Замена рулевой колонки Renault Modus (J77)

Рулевая колонка старой конструкции

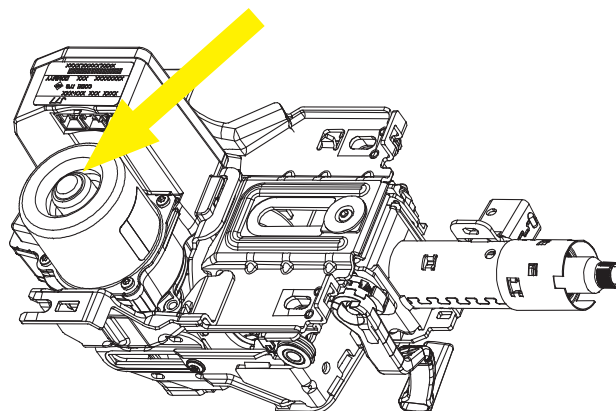
При замене рулевой колонки Renault Modus (J77) необходимо учитывать следующее: в результате смены серийной комплектации полностью изменилась конструкция всего узла рулевой колонки.

Дополнительно отличить старую конструкцию от новой можно по кожуху мотора.

Поскольку новые версии совместимы со старыми, их установка на старые модели автомобилей возможна при условии небольшой модификации. Если на автомобиле был установлен узел старой конструкции и планируется установкой новой, необходимо дополнительно заменить карданный вал между рулевым механизмом и колонкой.
